泊発電所3号炉

1号及び2号炉設置の洗浄排水処理系及びアスファルト固化装置の
共用取止めによる影響について

令和5年10月
北海道電力株式会社

泊発電所3号炉 DB基準適合性 比較表

第1図 放射性廃棄物処理設備系系統概要図 (1 / 2)

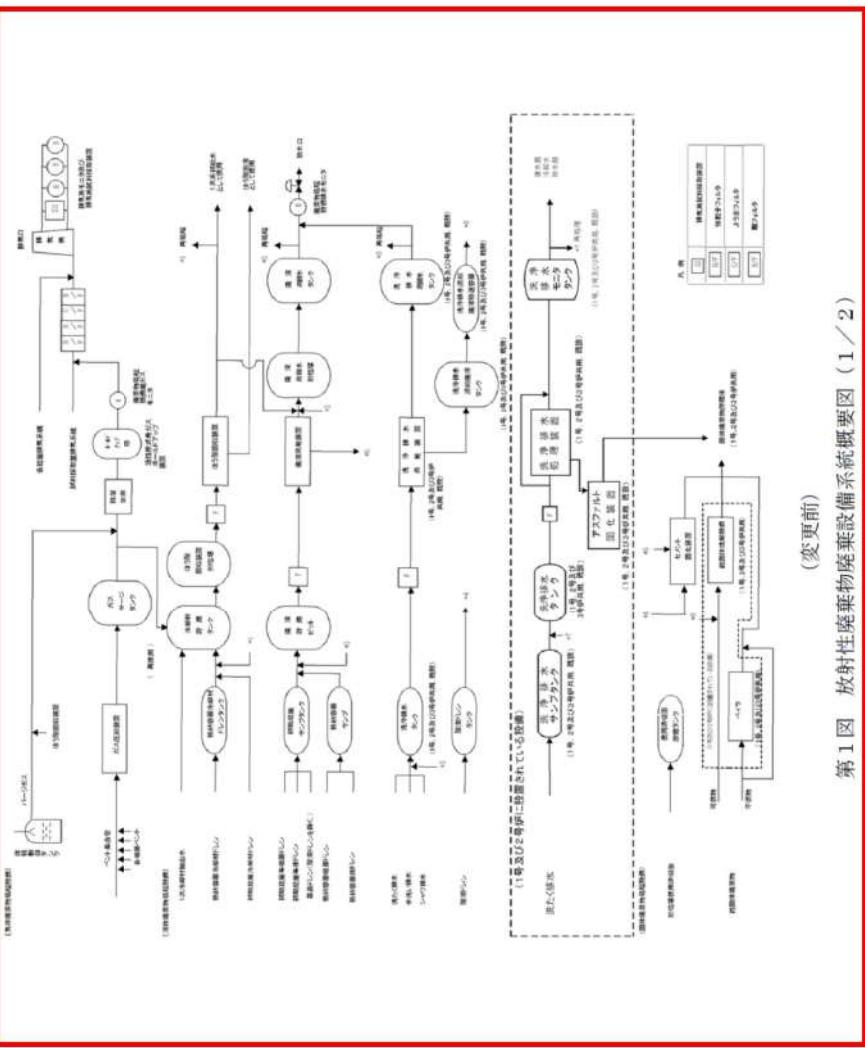
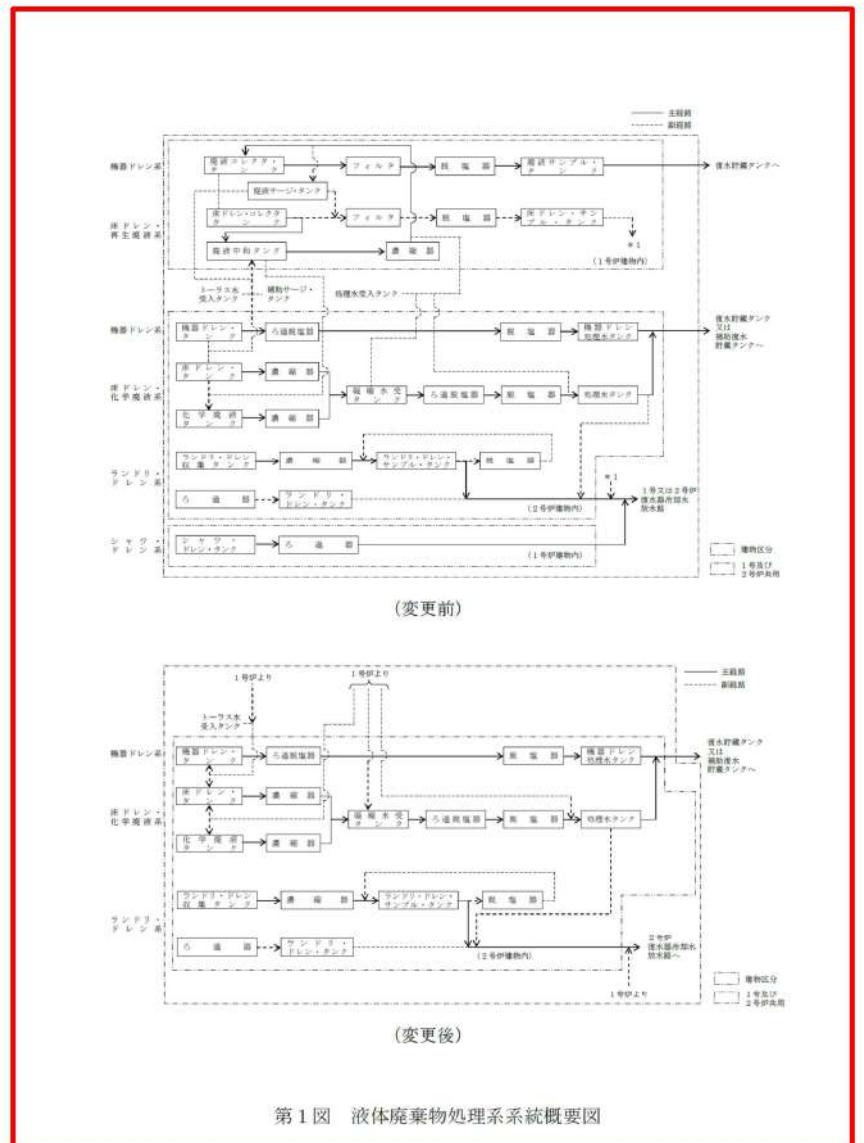
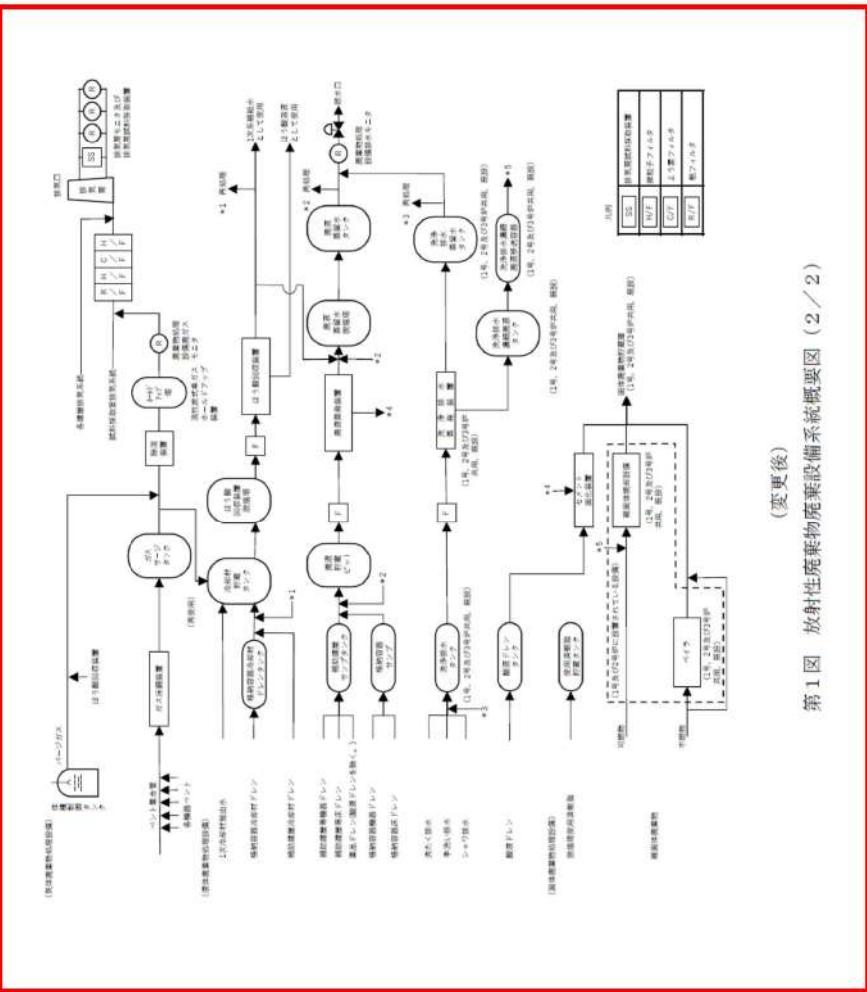
設計方針の相違

- 泊3号炉は、1、2号炉の洗浄排水処理系及び1、2号炉のアスファルト固化装置の共用を取止めること。

(変更前)
第2図 液体廃棄物処理系統説明図 (1/2)

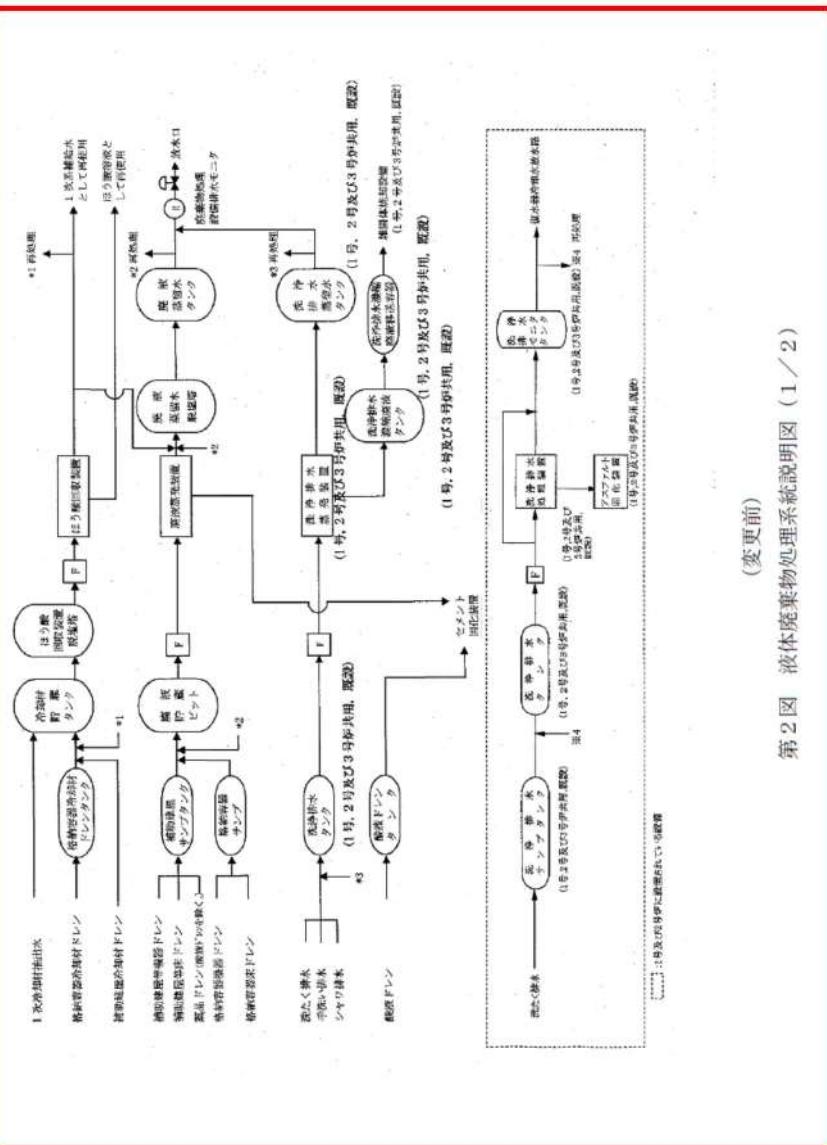
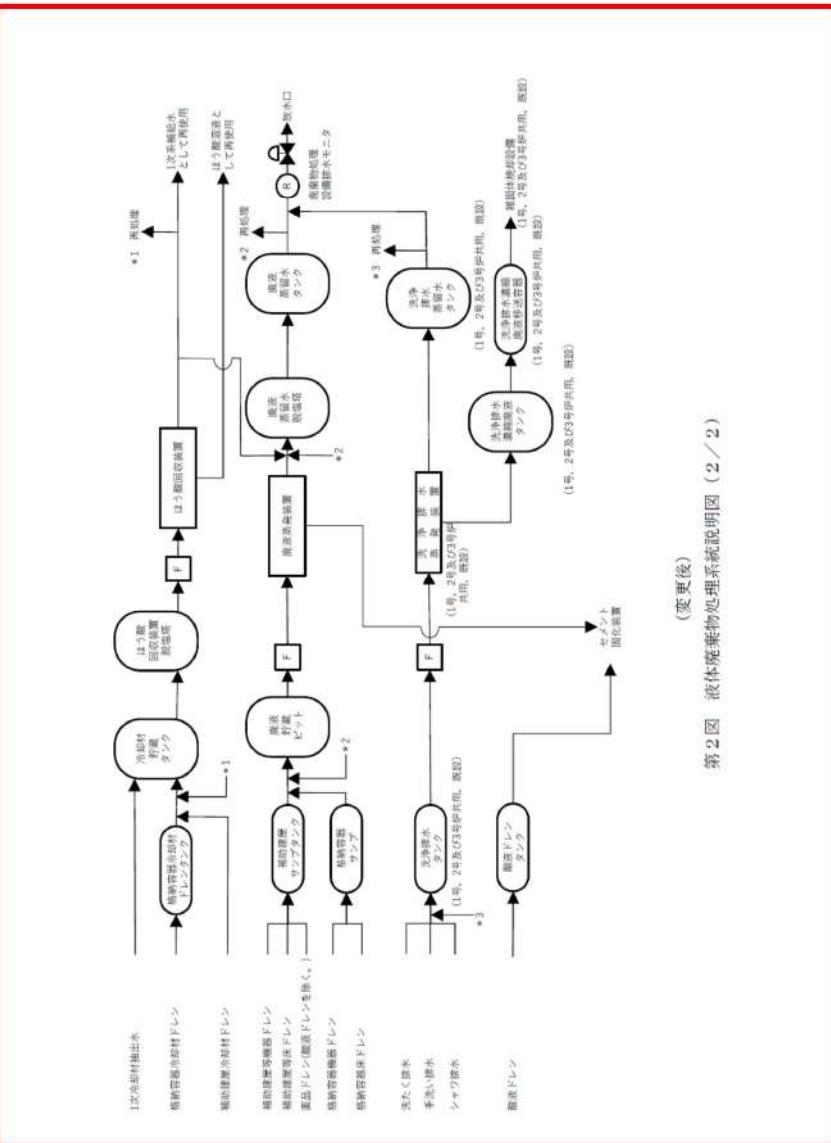
設計方針の相違

- ・泊3号炉は、1, 2号炉の洗浄排水処理系及び1, 2号炉のアスファルト固化装置の共用を取止めること。

(変更後)
第3図 固体廃棄物処理系統説明図 (2/2)

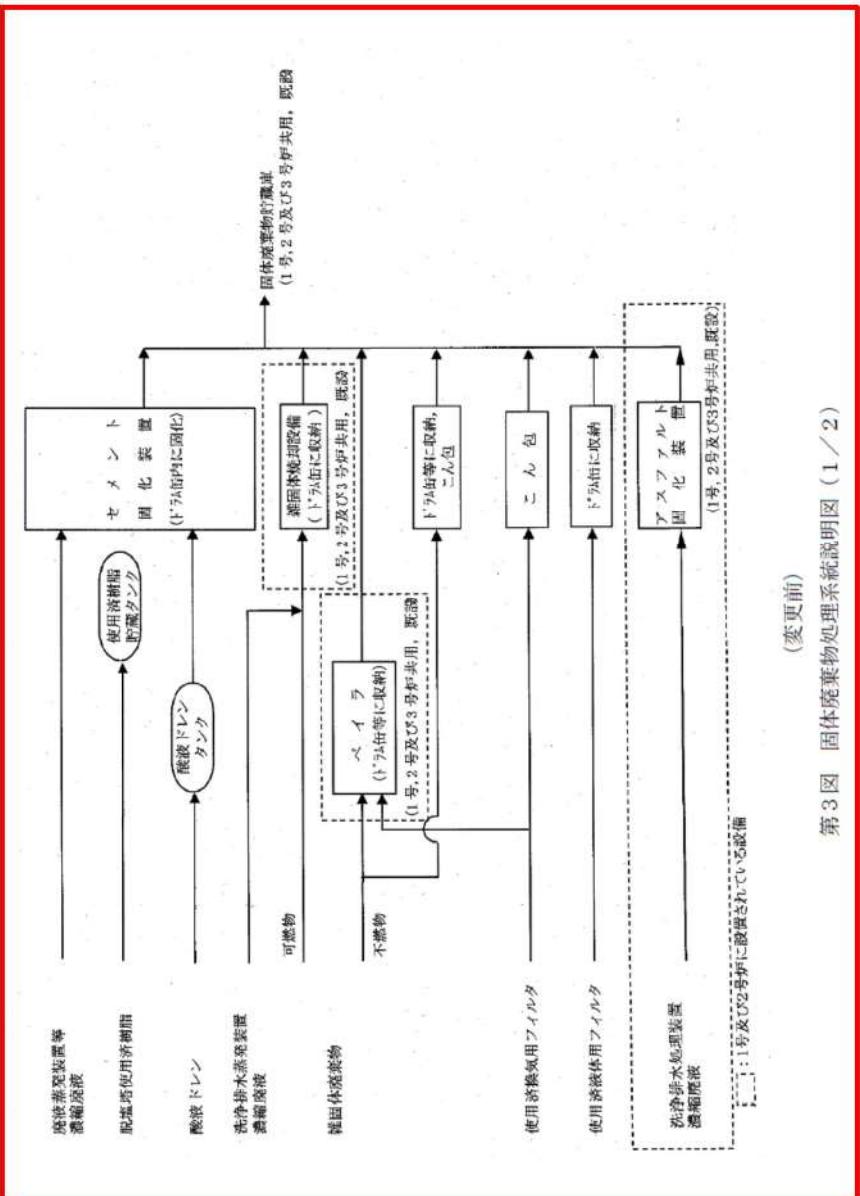
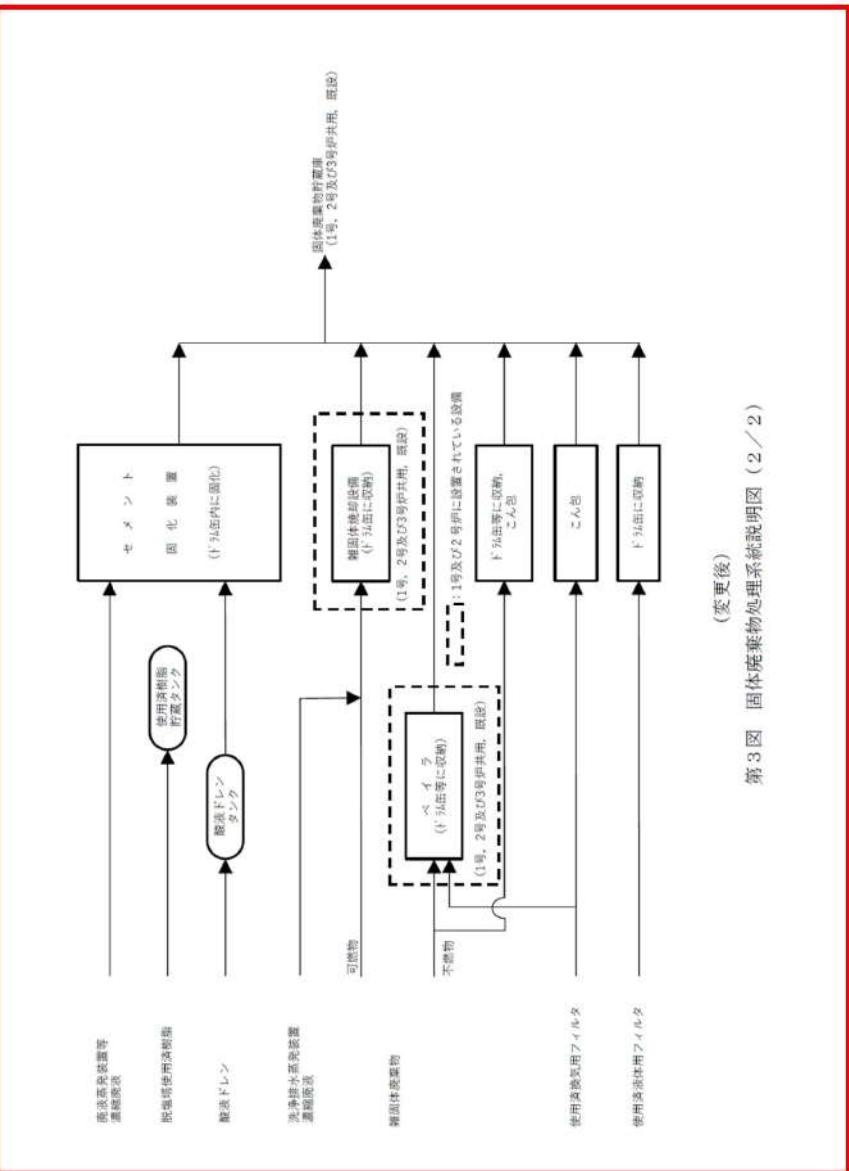
設計方針の相違

- ・泊3号炉は、1、2号炉の洗浄排水処理系及び1、2号炉のアスファルト固化装置の共用を取止めること。
